改善箇所説明図

不具合箇所詳細図

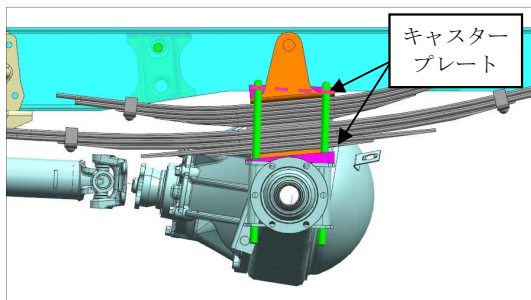
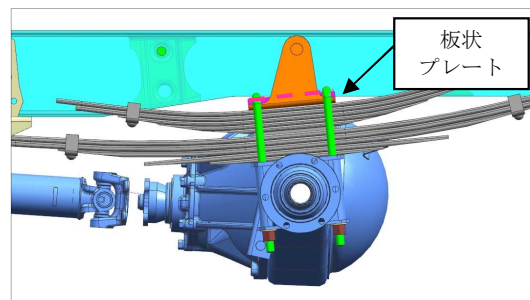
軌道上を走行できるように改造した車両のプロペラシャフトにおいて、開発時の設計が不適切なため、プロペラシャフトの取付角が改造基準の設計値を超えて組み付けられたものがある。そのため、走行時に過大な負荷がかかり、そのままの状態で使用続けると、亀裂が生じて折損し、最悪の場合、走行不能となるおそれがある。

改善の内容： 全車両、キャストプレートを取り外し、対策品（板状プレート）を取り付ける。
また、プロペラシャフトを良品に交換する。
